Oppdragsgiver: Sunndal kommune
 Oppdragsnavn: Rehabilitering av brønn A, B og C ved Sunndal vannverk Suppl
 Oppdragsnummer: 536189-02
 Utarbeidet av: Mari Helen Riise
 Oppdragsleder: Bernt Olav Hilmo
 Dato: 09.06.2021
 Tilgjengelighet: Åpent

Notat Kommentarer til høringsuttalelser

Figur 1. Opparbeidede stier og gapahuk. Gapahukområdet ligger ca. 40 m øst for brønnene.

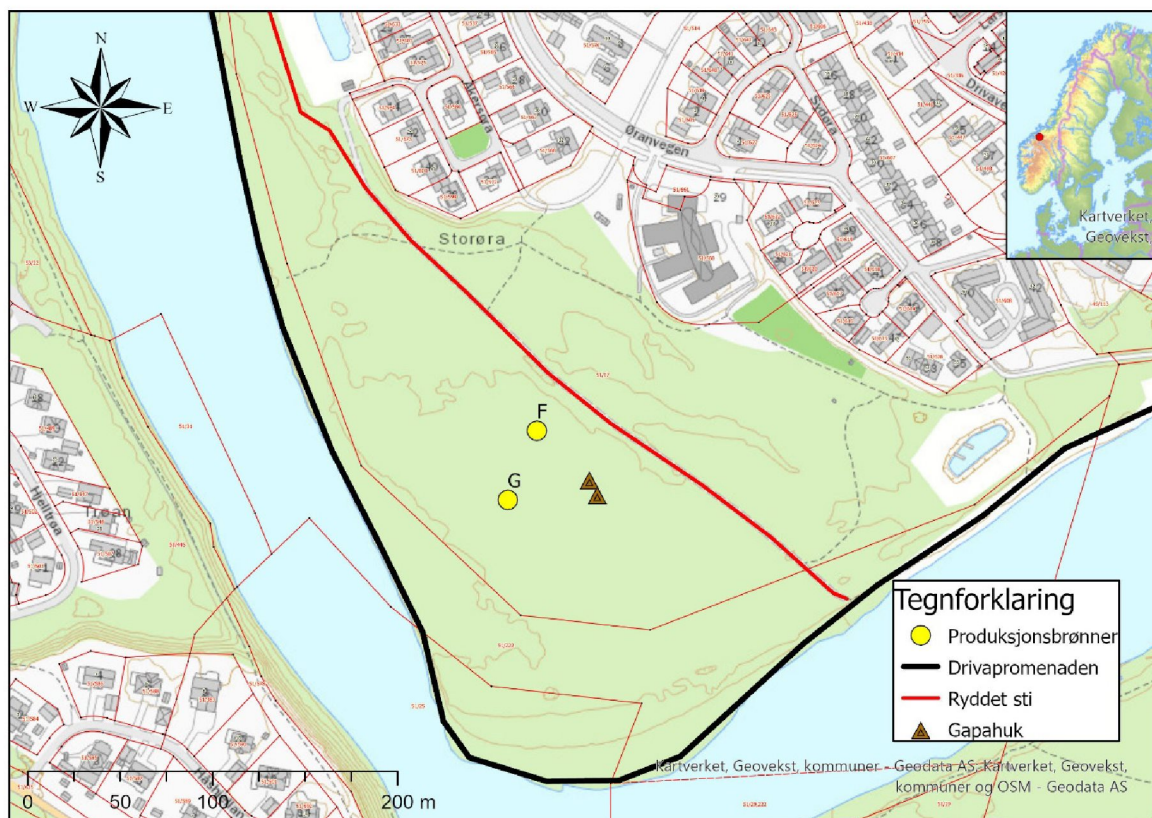
I reguleringsbestemmelsene for Villabyøran (1983) er det beskrevet at friområdet skal nyttes til rekreasjon, sport og lek, og at det skal opparbeides samtidig med byggingen av tilliggende boligfelt. Fylkeskommunen etterlyser bedre beskrivelse av tilrettelegging av området og dagens bruk, særlig med hensyn til friluftsliv og barn og unge.

Fylkeskommunen etterlyser også en bedre beskrivelse av hva som menes med at installasjoner i minst mulig grad skal avgrense friluftslivet. Planlagte installasjoner er innenfor et begrenset areal, og kommer ikke i strid med dagens arealbruk. Helt konkret vil det bli satt opp enkle brønnhus i tre over hver brønn, samt et ventilhus for plassering av strømskap og frekvensomformere. Brønnhus og ventilhus vil utstyres med lås, slik at uvedkommende ikke får tilgang. Ut over dette vil det ikke komme synlige installasjoner i tilknytning til grunnvannsuttaget. I søknaden er det beskrevet at sone 0 (brønnområdet) skal gjerdes inn, men etter en ny vurdering har man kommet fram til at dette trolig ikke er nødvendig. Det vil bli opplyst via skilt at det foregår grunnvannsuttak med drikkevannsformål, og at aktivitet som kan forurense grunnvannet er strengt forbudt.

Brønnområdet ligger i en ganske tett skog. Området er ikke spesielt tilrettelagt for camping eller leirslagning, med unntak av en gapahuk ca. 40 m øst fra brønnområdet som tidligere ble brukt av Villabyøran barnehage. Denne barnehagen er nedlagt, men gapahuken står fortsatt og kan benyttes for de som ønsker. Gjennom klausuleringsplanen vil det bli restriksjoner på overnatting innenfor sone 1, men dagens arealbruk kommer ikke i konflikt med klausuleringsplanen. Opparbeidede stier og område for gapahuk er vist på kartet i figur 1. I vedlagt skriv, utarbeidet av Sunndal kommune, er tilrettelegging og bruk av området beskrevet nærmere. Tiltaket vurderes ikke å være i konflikt med områdets bruk som rekreasjonsområde for befolkningen med skog og stier med fri ferdsel. Tvert imot vil man gjennom sikring av grunnvannsforekomsten, også sikre at området opprettholdes som friområde i fremtiden. Det vurderes ikke som nødvendig å se etter erstatningsområder.

I tillegg går det en sti i et ryddet felt midt inne i området, tegnet med rødt i bildet på neste side.

Området med gapahuken er ringet inn med gult.
